SI2019-009

**Bezüglich 8DB 355 013-331 (T1699) → 8DB 355 025-331 (T2633) / 8DB 355 025-341 (T2634)**

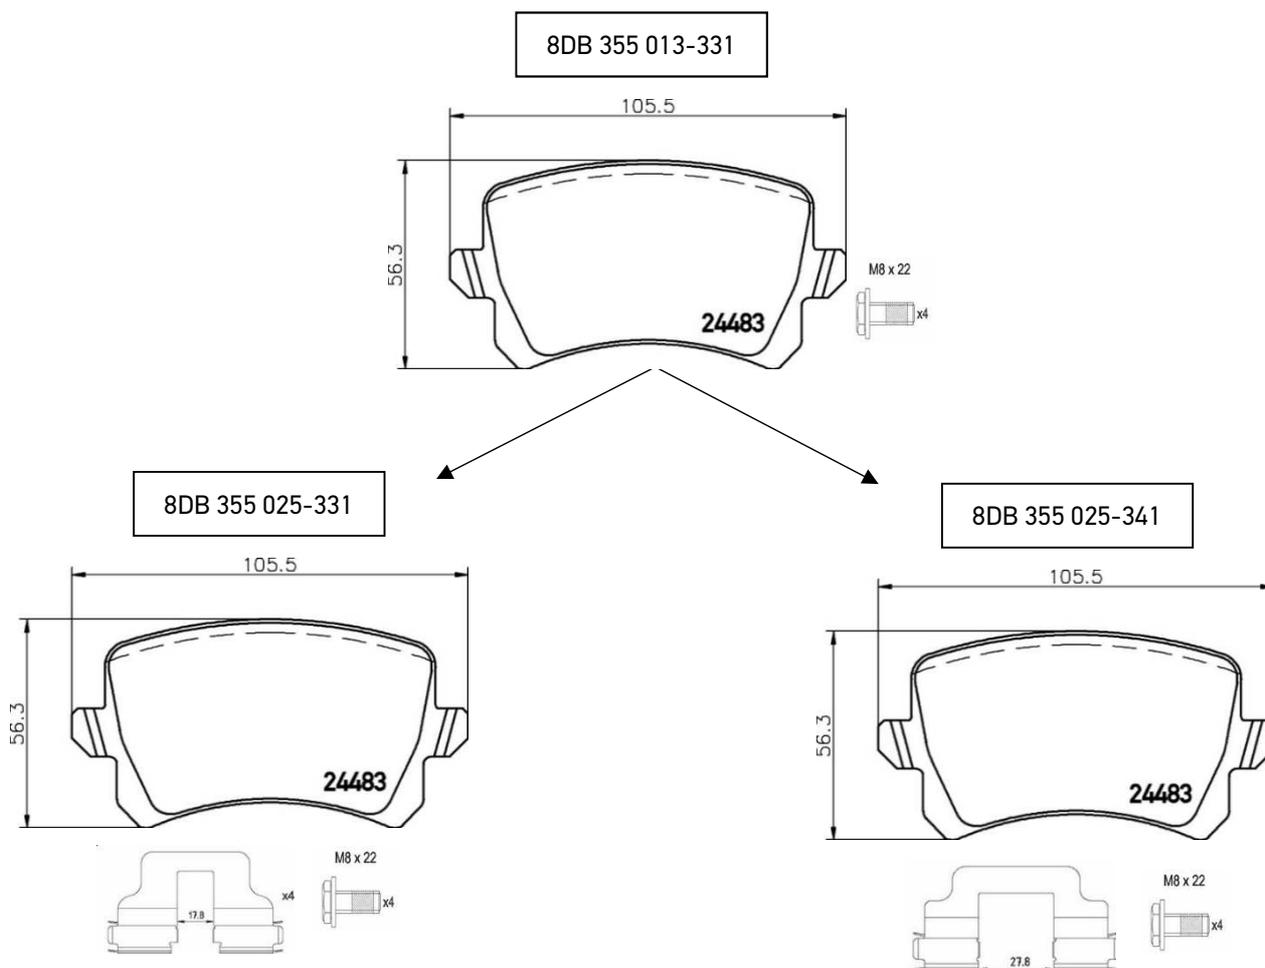
Um die Produktspezifikation für den Bremsbelagsatz 8DB 355 013-331 zu optimieren und den OE-Ansatz zu unterstreichen, wurde beschlossen, den Satz um Zubehörkits zu erweitern.

Je nach Fahrzeugspezifikation werden zwei verschiedene Zubehörkits benötigt. Um diesen Anforderungen gerecht zu werden, wurde der Satz 8DB 355 013-331 in zwei verschiedene Teilenummern aufgeteilt, sodass Kunden leicht die richtige Teilenummer für ihre Bedürfnisse auswählen können.

8DB 355 013-331 wird ersetzt durch 8DB 355 025-331 (inkl. Gleitscheiben mit 17,8 mm Abstand) und 8DB 355 025-341 (inkl. Gleitscheiben mit ca. 27,8 mm Abstand). Die Unterschiede können Sie den folgenden Abbildungen entnehmen.
